CONTESTACIÓN AL ESCRITO DE FECHA 20 DE SEPTIEMBRE DE 2018.

Nº EXPEDIENTE: IA17/1813

ASUNTO: SOLICITUD DE DOCUMENTACIÓN COMPLEMENTARIA

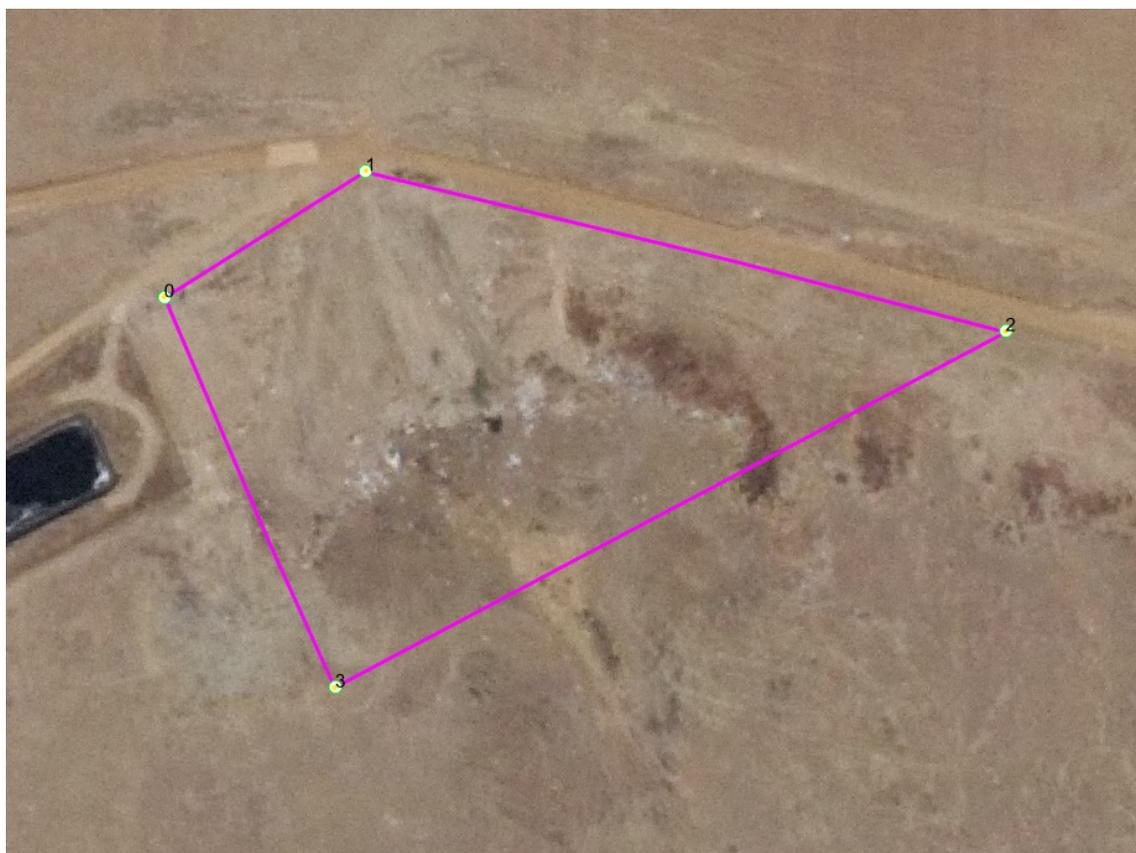
1. Delimitación mediante coordenadas UTM del área que ocupará la instalación.

A continuación se adjunta una imagen de los puntos del área que delimita la instalación y una tabla excel con las coordenadas UTM en ETRS89 UTM30.

id	X	Y
0	278158,037	4320878,922
1	278219,514	4320917,75
2	278414,985	4320868,454
3	278210,283	4320758,823
